PHOTOSOL DÉVELOPPEMENT

Objet : Pièces complémentaires à la demande de PC pour l'installation du parc photovoltaïque de l'aérodrome de Til-Châtel à Véronnes

Réf : n° PC 021 667 24 E0001

Rapport en réponse au courrier de la DDT de Côte d'Or

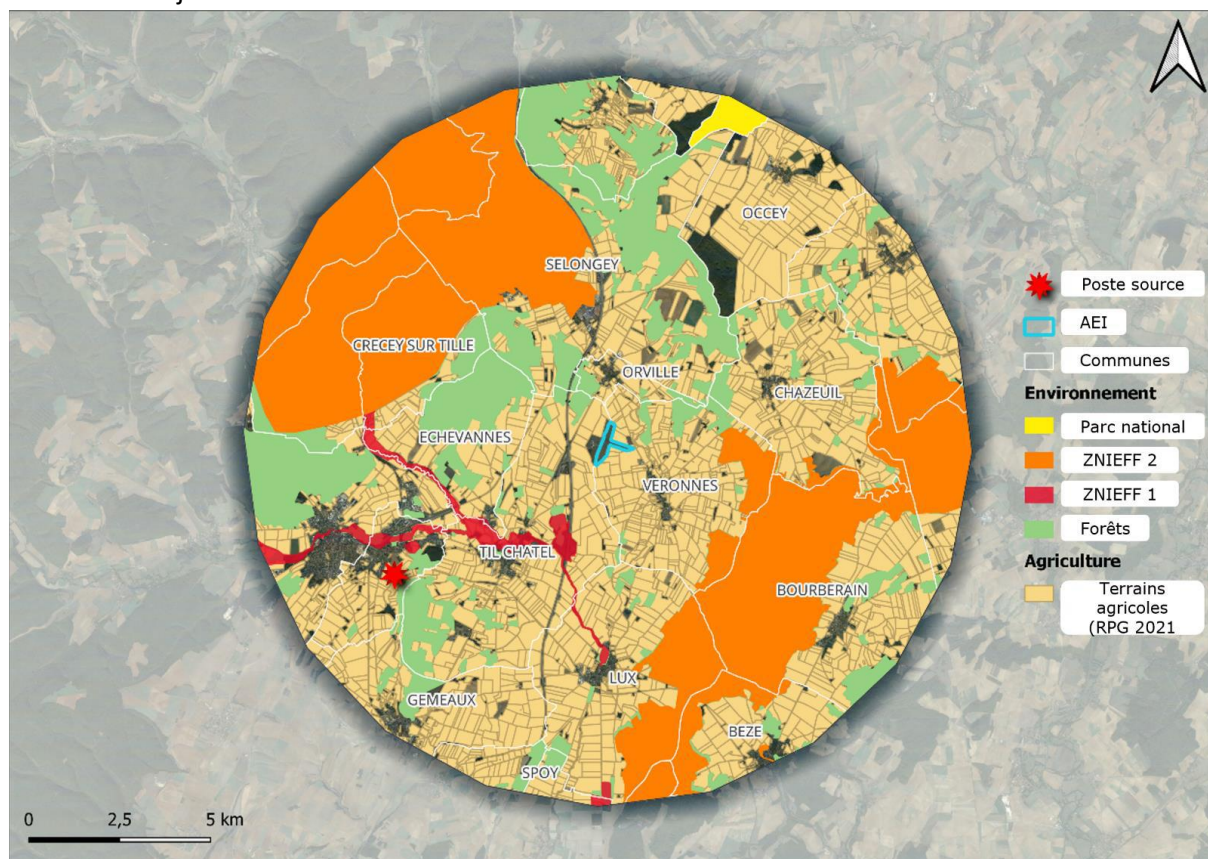
L'étude d'impact explique que le guide CRE (commission de régulation de l'énergie) ainsi que le cahier des appels d'offre de la Commission de régulation de l'énergie, invitent à identifier et développer des projets d'énergie renouvelables sur des terrains déjà artificialisés et dégradés (friches industrielles, terrains militaires, carreaux de mines).

- Aucun tableau de ce type de terrains n'a été donnée et aucune étude de scénarios alternatifs sur des terrains urbanisés ou des friches n'est réalisée à l'échelle de la communauté de commune.
- A minima, compléter l'étude d'impact par des commentaires ou des tableaux permettant d'apprécier et de justifier l'absence d'alternative et ou de zones de moindre impact.

Dans le cadre de la Commission de Régulation de l'Energie (CRE), ce projet s'inscrit dans un Cas 3, c'est-à-dire que le terrain d'implantation se situe sur un site à moindre enjeu foncier. L'Aire d'Étude Immédiate (AEI) du projet de Til-Châtel se situe sur un terrain dégradé, étant un délaissé d'aérodrome. Ainsi, le projet s'inscrit dans les lignes directrices associées à l'implantation de projets de centrales photovoltaïques au sol en France, qui privilégient l'implantation sur des terrains dégradés que sur des terrains agricoles et naturels. Ce projet permet ainsi de remettre en valeur ce délaissé d'aérodrome, tout en apportant une plus-value économique à la commune, à la communauté de communes et au département au travers de l'IFER.

Par ailleurs, une étude des sites alternatifs a été menée dans un périmètre de 10 km autour du site. Elle est présentée en pages 154 à 156 de l'étude d'impact, au sein du chapitre *Raisons du choix du site et justification du projet*. Photosol procède manière itérative, en enlevant au fur et à mesure des terrains potentiels les enjeux écologiques, agricoles, paysagers.
